191 第4類消防設備士過去問題集 製図編 正誤表

本書の掲載内容に下記の誤りがございました。ここに訂正させて戴きますと共に深くお詫び申し上げます。

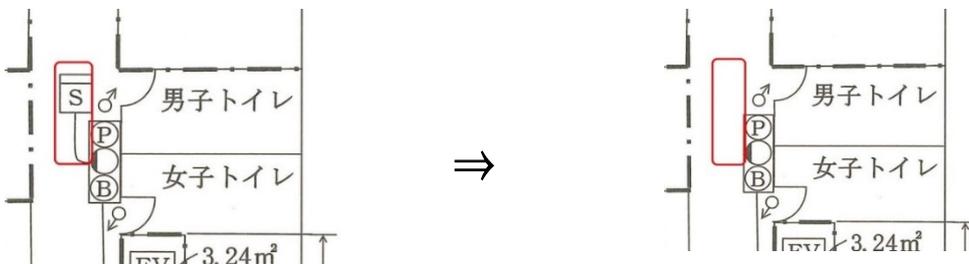
p. 35、問1、設問1の解説にてホールに差動スポット型感知器を設置する、とあるが p. 215 資料3ではホールには煙感知器となっている。

⇒ p. 215、資料3のホールについては、p. 140、問1にある、**廊下に準じる扱いを受けるホール**を想定してのもので、一方、p. 28、問1のホールは、大ホール、中ホール……というように、**部屋を想定してのホール**なので、差動式スポット型感知器を設置してあります。

なお、p. 215のホールを「*ホール」とし、煙感知器（2種）の欄の下に、（*廊下に準じる扱いを受けるもの）と但し書きを追加させていただきます。

p. 64

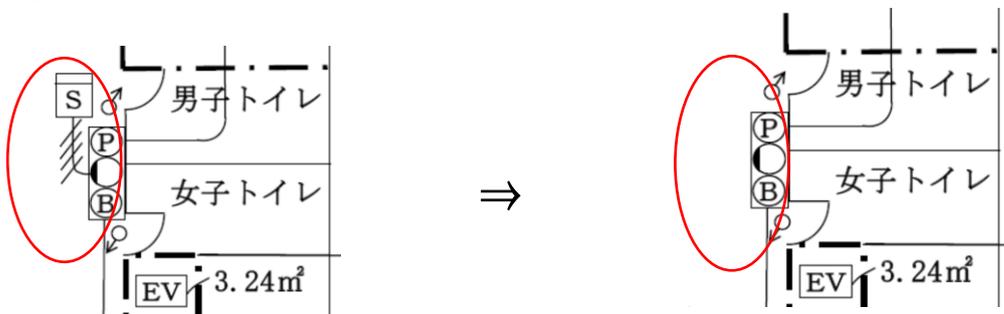
廊下の煙感知器を削除する

p. 73 最下行

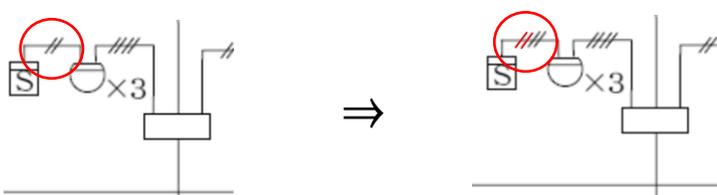
と機器収容箱から廊下の煙感知器までのルート ⇒ **削除**

p. 83

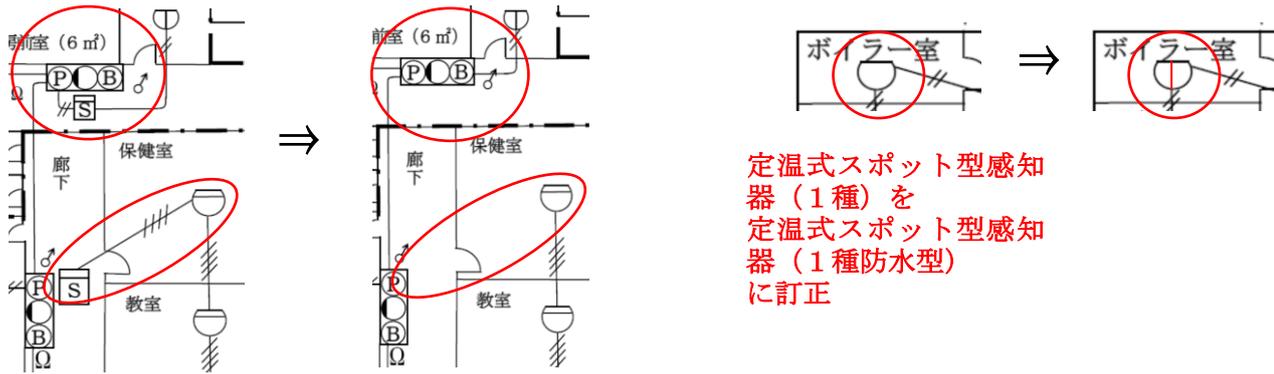
廊下の煙感知器を削除して、ボイラー室の記号を定温式スポット型感知器（1種防水型）に訂正します。

定温式スポット型感知器（1種）を
定温式スポット型感知器（1種防水型）
に訂正

p. 87 4行目

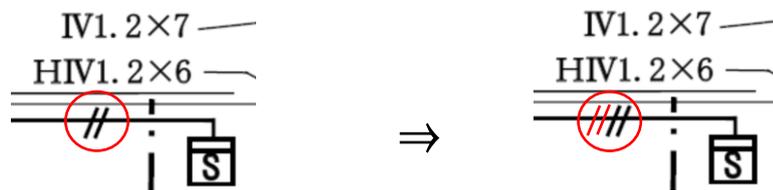
廊下の煙感知器 ⇒ 保健室

p. 121 の解答図について（記号表記の訂正）

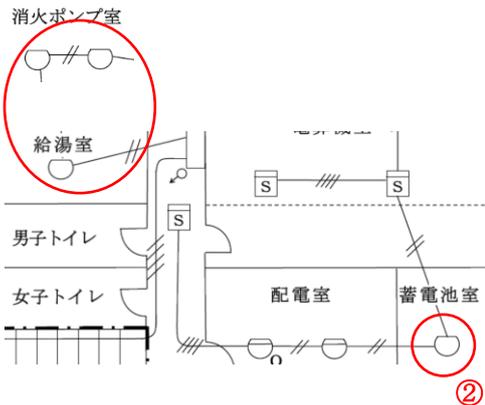
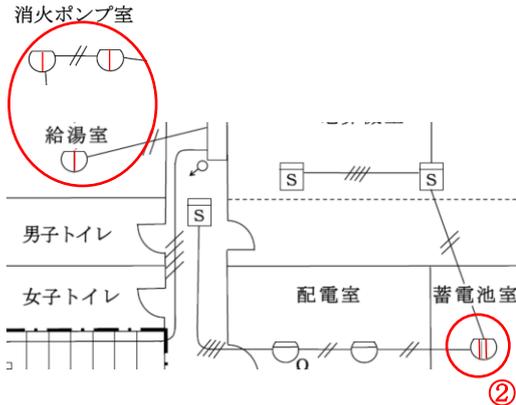
①について⇒ p. 122①感知器の種別、4行目に、「給湯室、消火ポンプ室…には定温式スポット型感知器(1種防水型)」とあり、両室には定温式スポット型感知器(1種防水型)が表示されていないため定温式スポット型感知器(1種防水型)の記号に訂正します。

②について⇒蓄電池室につきましても、p. 122①感知器の種別、4行目に、「蓄電池室には定温式スポット型感知器(耐酸型)」とあり、定温式スポット型感知器(耐酸型)の記号が表示されていないので、定温式スポット型感知器(耐酸型)の記号に訂正します。

p. 142 凡例の7段目に次の凡例を挿入⇒

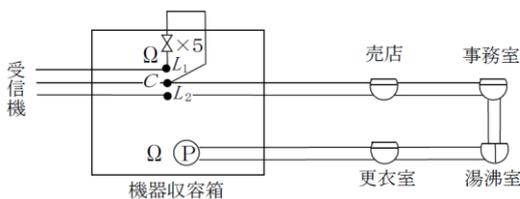
差動式分布型感知器（熱電対式）	
--	-----------------	--

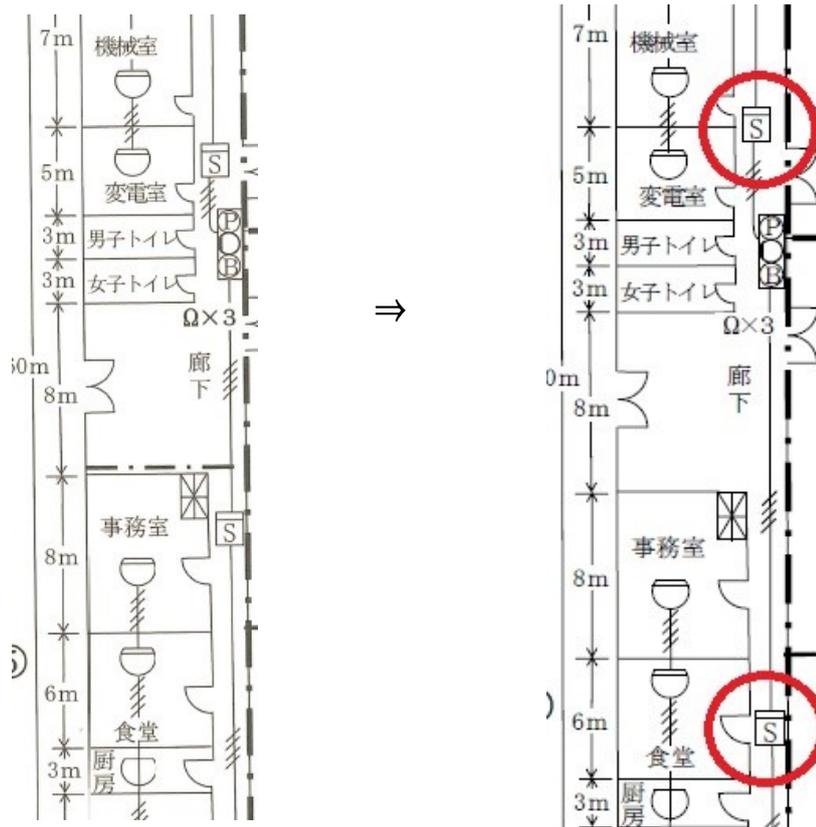
煙感知器の位置を以下のように移動します。
